**Avis délibéré de la mission régionale d'autorité  
environnementale sur la construction d'un parc  
photovoltaïque porté par UNITE sur la commune de Avèze (63)**

**Avis n° 2023-ARA-AP-01561**

**Avis délibéré le 22 août 2023**

Figure 3: Synthèse des enjeux concernant les habitats et espèces sur l'aire d'étude immédiate et rapprochée (source : étude d'impact).

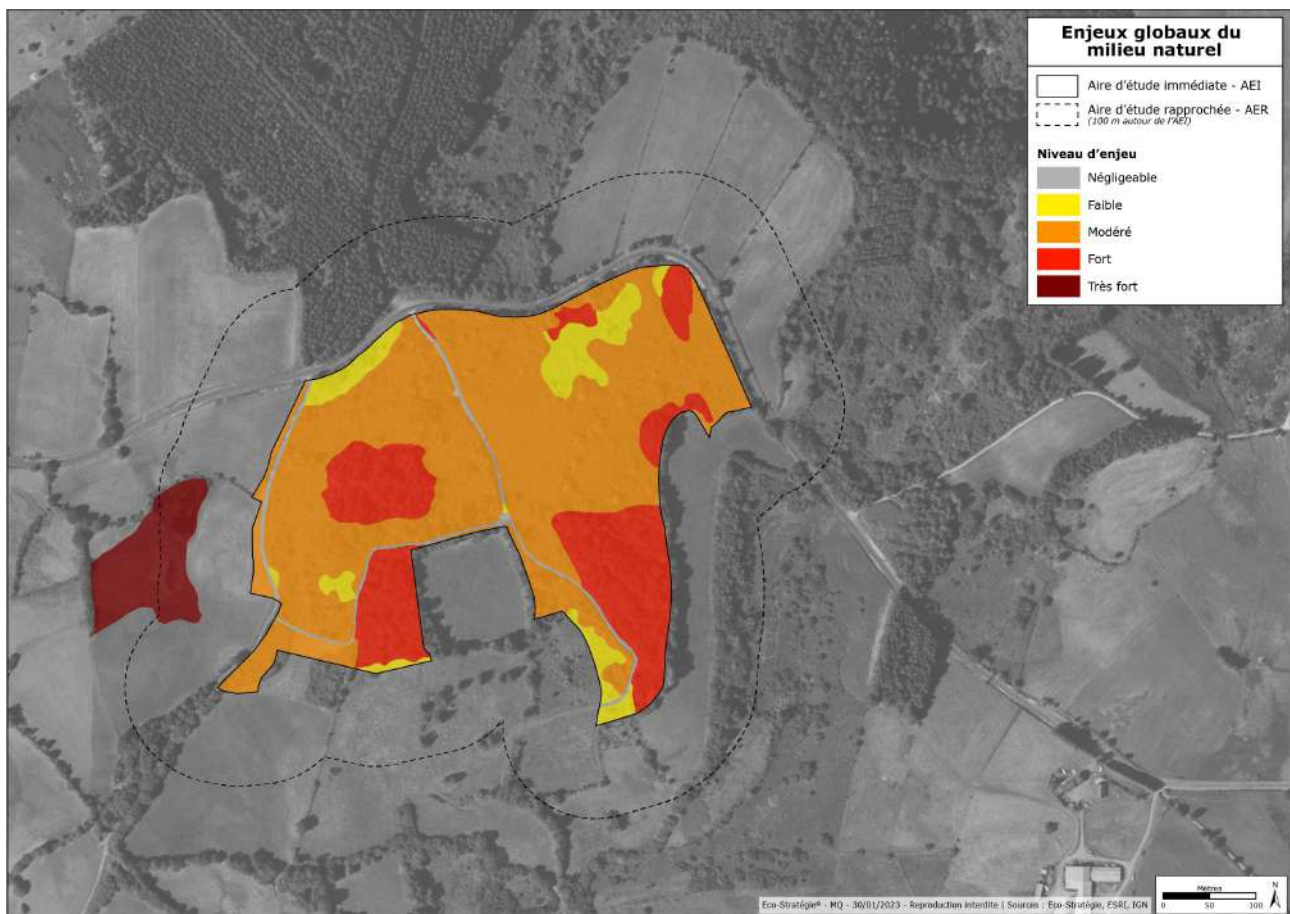
S'agissant des incidences, elles sont qualifiées de faibles à modérées pour les fonctionnalités écologiques (dont les continuités), et de faibles à fortes pour la patrimonialité (en particulier pour la perte des habitats de nidification et les destructions d'individus d'espèces protégées). Or, des altérations, destructions et perturbations sévères de la faune volante et de la flore inféodées aux milieux forestiers sont à craindre, comme l'indique explicitement le dossier. Les zones humides sont tout de même évitées. La dégradation et la fragmentation des habitats liée à la mise en place des panneaux aura pour conséquence la modification des cortèges faunistiques et floristiques présents, introduisant un risque de déplacement de certaines espèces, de modification des réseaux trophiques et ainsi de disponibilité des proies dans ces milieux.

Concernant les mesures d'évitement, réduction et compensation, la petite zone humide présente sur le secteur sera épargnée lors de la phase travaux et d'exploitation. Un évitement de l'habitat communautaire des Landes à callunes et une réduction consistant en une gestion en pâture extensive en phase d'exploitation permettent de minimiser les impacts sur cet habitat. Concernant la conservation des espèces forestières, 30 % de leur habitat sur le secteur sera préservé et 38 % des habitats préférentiels des chiroptères. Les zones de protections seront visuellement identifiées sur le terrain afin d'être facilement reconnaissables lors de la phase chantier et des barrières à amphibiens seront mises en place afin d'éviter l'intrusion des espèces sur le chantier. Des échappatoires dans le grillage seront prévues afin de permettre aux petits mammifères et autres faunes d'évoluer librement. L'adaptation de la période de travaux constitue une mesure afin d'éviter une grande partie des impacts sur la faune et la flore. Le dossier indique qu'une mesure de compensation, non-encore conventionnée, consistant en la recréation d'habitats favorables aux espèces cibles (gîtes à chiroptères et îlots de senescence) est développée et sera suivie.

D'après le dossier les incidences résiduelles après évitement et réduction sont négligeables au regard de tous les habitats et les espèces inféodées, excepté pour l'avifaune et les chiroptères. Une demande de dérogation « espèces protégées » est envisagée, mais non-fournie au dossier d'étude d'impact. Il est à noter que dans l'étude d'impact les mesures compensatoires ne sont pas définies précisément et ne permettent donc pas à ce stade de conclure à l'absence de perte nette de biodiversité.

**L'Autorité environnementale recommande de définir précisément les mesures de compensation qui s'imposent afin de pouvoir conclure à l'absence de perte nette de biodiversité.**
